# Zarząd Dróg i Mostów w Lublinie

ZP-PS.221.1.43.2015

Lublin, dnia 13.08.2015 r.

*Dotyczy postępowania o udzielenie zamówienia publicznego prowadzonego w trybie przetargu nieograniczonego na **budowę i rozbudowę drogi gminnej – ul. Muzycznej w Lublinie na odcinku od zjazdu na teren Stadionu Miejskiego do skrzyżowania z ul. Nadbystrzycką / ul. Narutowicza wraz z obiektem mostowym nad rzeką Bystrzycą, budową sieci: oświetlenia drogowego, trakcji trolejbusowej, kanału technologicznego, budową i przebudową sieci kanalizacji deszczowej wraz z oczyszczalnią ścieków deszczowych oraz przebudową: sygnalizacji świetlnej, sieci gazowej średniego i niskiego ciśnienia, kanalizacji sanitarnej, sieci wodociągowej, sieci ciepłowniczej, sieci elektroenergetycznej nN i SN, sieci teletechnicznej.***

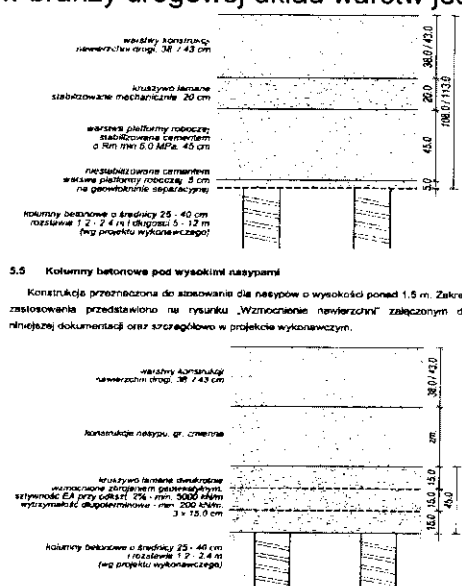
152. Wykonawca prosi o podanie parametrów geosyntetyku stosowanego do wzmocnienia podłoża pod ciągi pieszo jezdne poz. Przedmiaru drogowego nr 37.

**Odpowiedź:** Zamawiający informuje, że do wzmocnienia podłoża pod ciągi pieszo jezdne należy zastosować geowłókninę wzmocnianą jednokierunkowo – o wytrzymałości wzdłuż pasma min. 100 kN/m, w poprzek pasma – min. 12 kN/m.

Rys. 4. Schemat warstwy transmisyjnej.

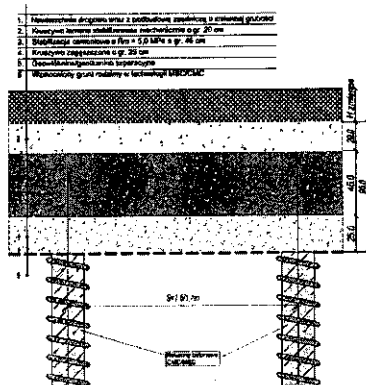
35. Prosimy o podanie parametrów materiałowych geowłókniny/geotkaniny separacyjnej znajdującej się w podstawie warstwy transmisyjnej ukazanej na rysunkach nr 4 i 5 w punkcie 8.2 projektu wykonawczego „Wzmocnienie podłoża w technologii kolumn MSC/CMC”.

**Odpowiedź:** Jako geowłókninę separacyjną należy przyjąć geosyntetyk o wytrzymałości co najmniej 15kN/m.

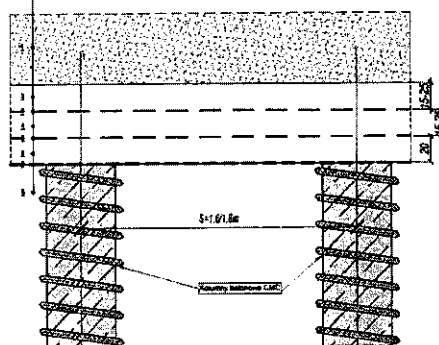
153. Prosimy o uzupełnienie przedmiaru drogowego o warstwę podbudowy z chudego betonu pod płyty Eko.
